PREVOST

BULLETIN DE GARANTIE

BG24-17

DATE :	Mai 2024	SECTION : 18
		CARROSSERIE
EXPIRATION:	Mai 2026	
SUJET :	RENFORCEMENT DE LA FIXATION DES TUYAUX EN PVC À L'INTÉRIEUR DES COMPARTIMENTS À BAGAGES

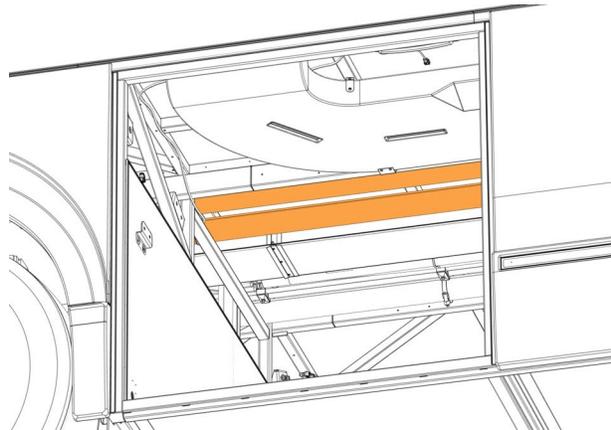
2. Localiser les deux (2) tuyaux en PVC à fixer à l'intérieur du premier compartiment à bagages.

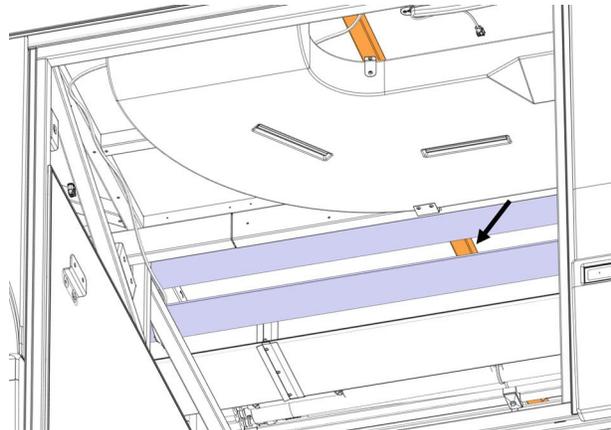
3. Localiser le tube de structure auquel seront attachés les tuyaux en PVC à l'intérieur du premier compartiment à bagages.

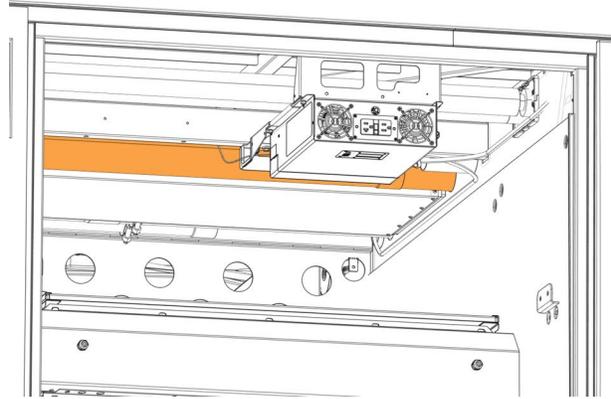
4. Localiser le tuyau en PVC à fixer à l'intérieur du cinquième compartiment à bagages.

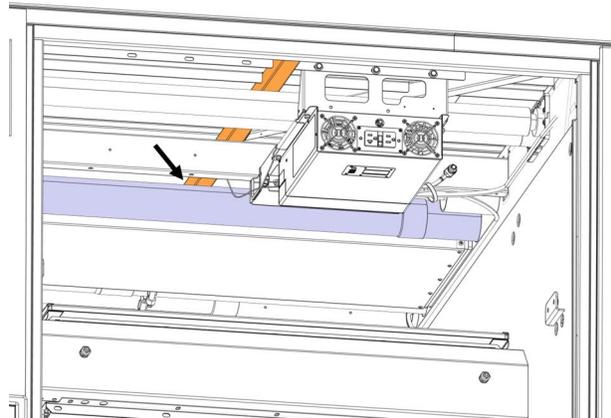
5. Localiser le tube de structure auquel sera attaché le tuyau en PVC à l'intérieur du cinquième compartiment à bagages.

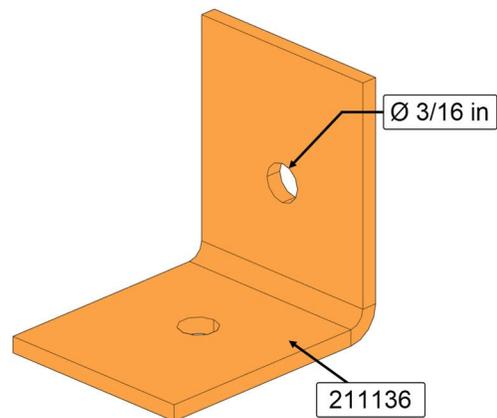
1. Agrandir un de trous existant sur le support 21136 à l'aide d'une perceuse équipée d'une mèche 3/16 po.

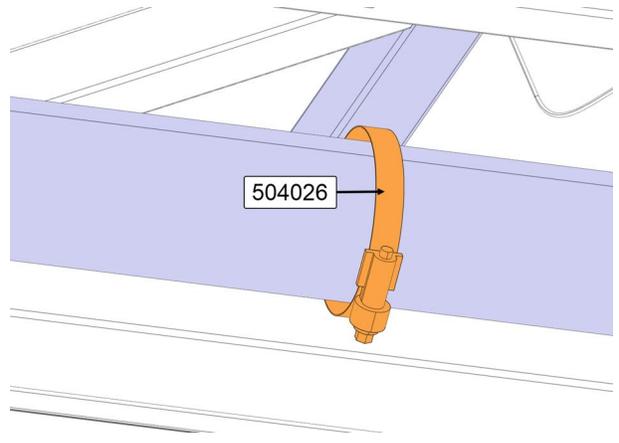
2. Défaire le collier de serrage 504026.
3. Attacher le collier de serrage autour du tuyau en PVC.

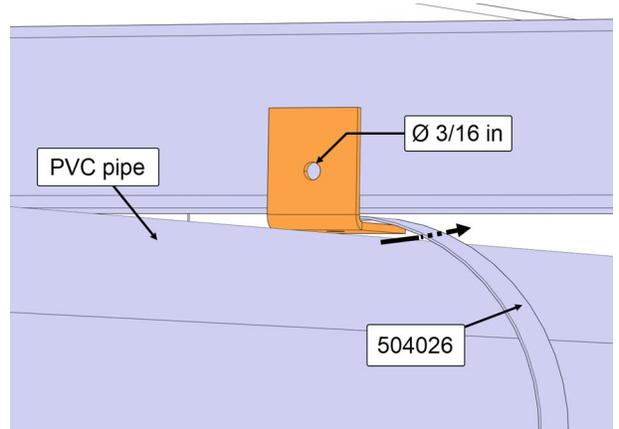
4. Insérer le support 211136 entre le tuyau en PVC et le collier de serrage.
5. Placer le trou de 3/16 po du support contre le tube de structure.

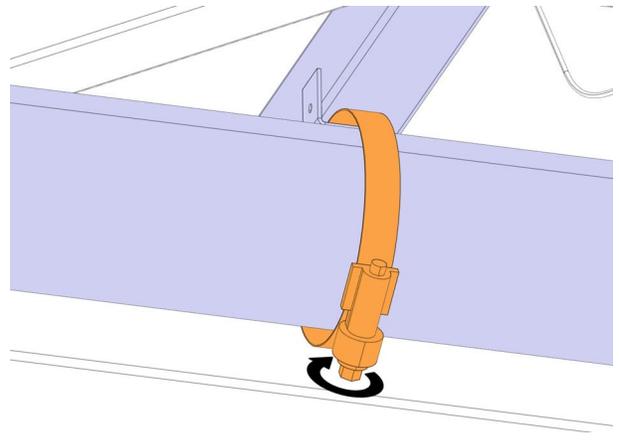
6. Serrer le collier de serrage pour maintenir le support en place.

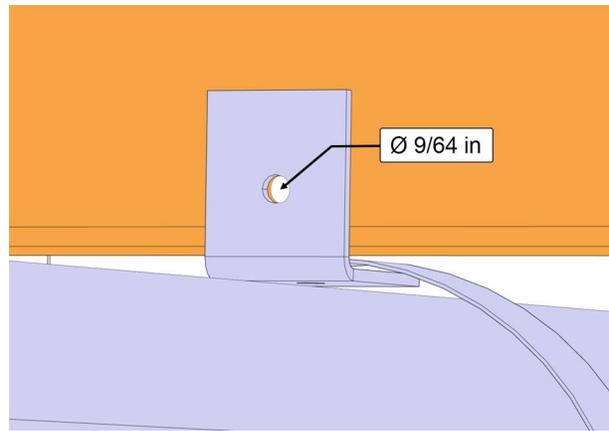
7. Utiliser le support comme gabarit pour percer un trou de 9/64 po dans le tube de structure.

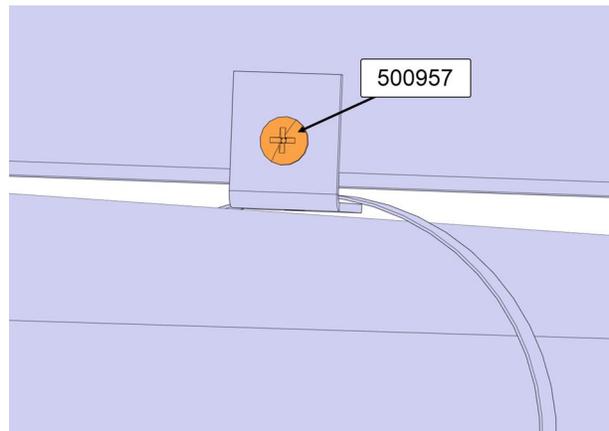
8. Fixer le support au tube de structure avec la vis 500957.
